Spett.le Comune di Cologno al Serio
Via Rocca 2/A
Servizio Edilizia Privata-SUE/SUAP – Urbanistica
Servizio Polizia Locale-Ufficio Vigilanza e Polizia
Amministrativa

Oggetto: riferimento PE/2022/15008/PA-C richiesta integrazioni Prot. N.5382 del 28-03-2023

I sottoscritti Ing. Giancarlo Daleffe con studio in via Bergamo 3 e geom. Roberto Ghidotti con studio in via Solferino 57 in qualità di progettisti del Piano Attuativo denominato TR1 in riferimento alla Vostra richiesta d'integrazioni di cui in oggetto, sentito i committenti del PA, si riepiloga quanto segue creando un estratto delle singole richieste:

Figura 1 Estratto Previsioni di Piano

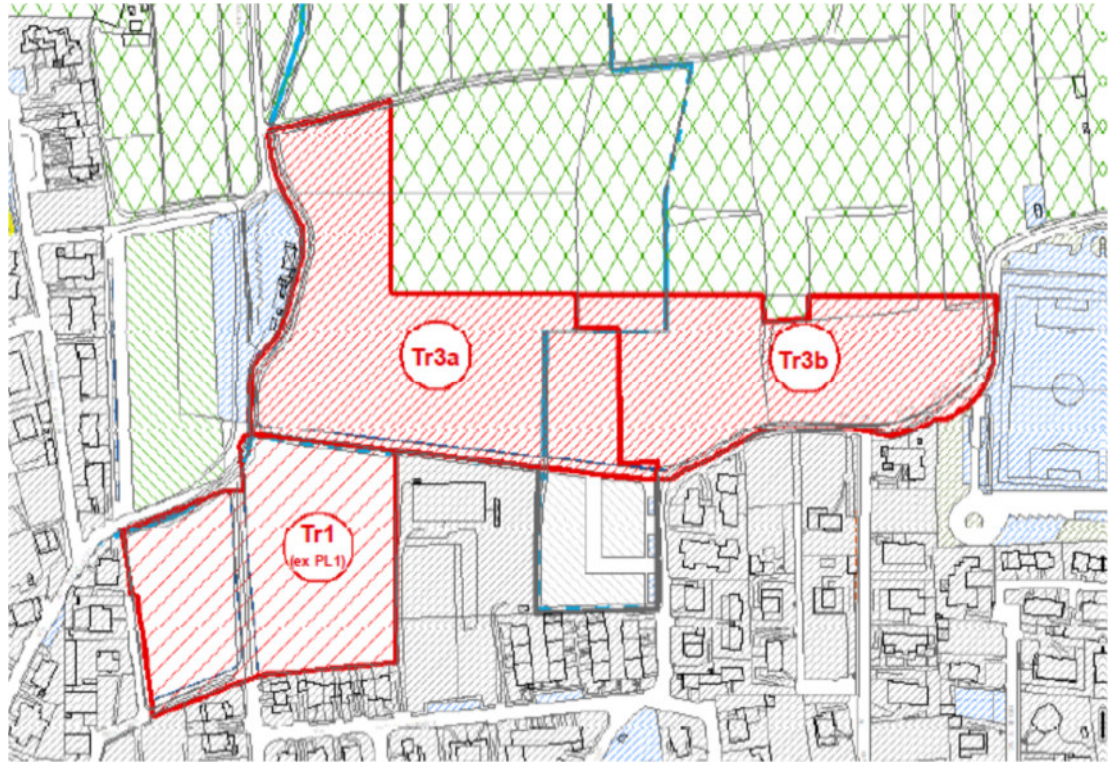
- Previsione di idoneo percorso ciclo-pedonale di collegamento tra via dei Boschetti ed il tratto di strada di nuova realizzazione che sarà resa di competenza pubblica.

Come già espresso dai sottoscritti nella precedente risposta alla vostra "Richiesta integrazioni del 13/12/2022 prot. 0020878", si riporta quanto già espresso in precedenza anche per la formazione di percorso "Ciclo pedonale":

- Per questo punto in riferimento a quanto da voi richiesto "Formazione di percorso Ciclo-pedonale" si evidenzia:
 - L'area in oggetto è esclusa del piano attuativo in oggetto.
 - La vostra richiesta presuppone uno studio urbanistico più approfondito dell'intera area a Nord del PA in oggetto, che deve tenere conto dello sviluppo del PGT con particolare riferimento alla Centro di Raccolta, al Piano Attuativo "TR3a" e dell'area verde adiacente e conoscenze sullo sviluppo del territorio che esula dalle nostre competenze.

- Noi possiamo solo proporre, eventualmente in funzione delle NTA del reticolo idrico minore, di intubare la porzione presente sino all'intersezione con la nuova strada di piano attuativo, visto che tale reticolo è già intubato nella parte a Est. Anche se tale area è esclusa del piano attuativo.
